INFORME DE MODIFICACIÓN HITO RELEVANTE N°5
DECRETO EXENTO N°185 DE 2020
NUP-2414: “Nueva S/E Seccionadora Epuleufu”

SUBGERENCIA DE LICITACIONES DE TRANSMISIÓN
Departamento de Control y Supervisión de Obras

Figura N°2: Curva de avance julio 2024.

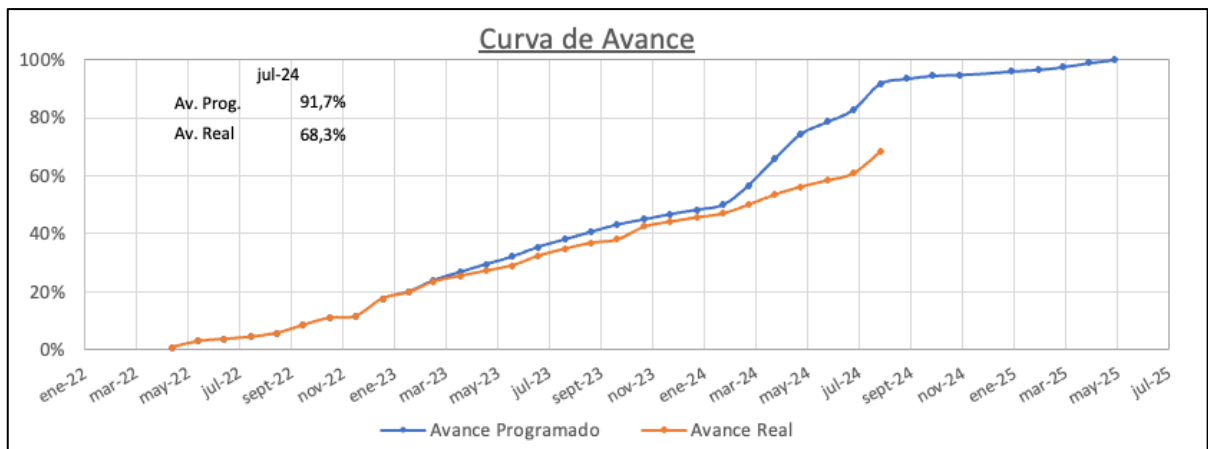
- A la fecha se registra la construcción iniciada (15/12/2023) hace 8 meses y se dispone de un plazo remanente para el cumplimiento del HR N°6 (14/04/2025) de 8 meses, presentando al cierre de julio un avance real del 68,3% y una desviación del -23,4% respecto lo programado.

Figura N°3: Histograma de Recursos Contratista (EMEC) a julio 2024²².

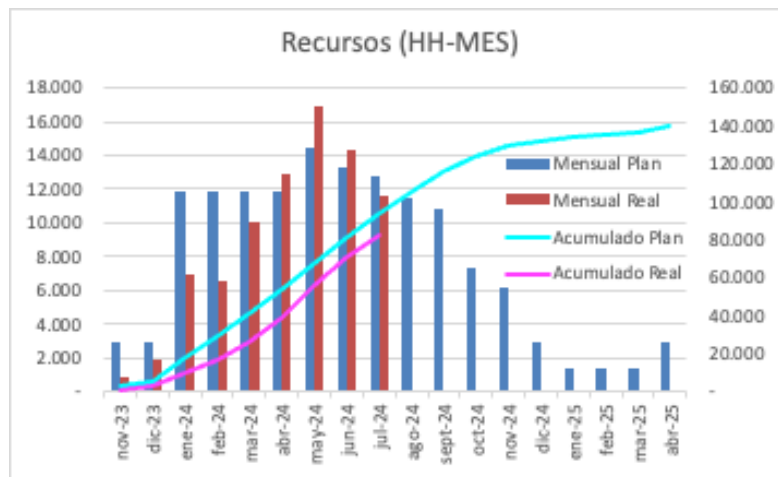
- Por otra parte, además de persistir una desviación respecto a lo planificado, aún no registra esta Auditoría Técnica¹⁹ la asignación de los recursos acumulados declarados por el ADJUDICATARIO²⁰ a solicitud del COORDINADOR²¹ para efectos de aprobar⁴ condicionadamente la modificación del HR N°2 “Inicio de Construcción”.

- Respecto a lo anterior y atendiendo solicitudes de aclaración de la Auditoría Técnica, junto con ponderar la tendencia de los últimos meses²³ por sobre los recursos acumulados comprometidos, el ADJUDICATARIO ha informado²⁴ que la variable climática ha afectado los rendimientos constructivos a la fecha y que al menos hasta cierre de agosto de 2024 no se pretenden asignar mayores recursos.
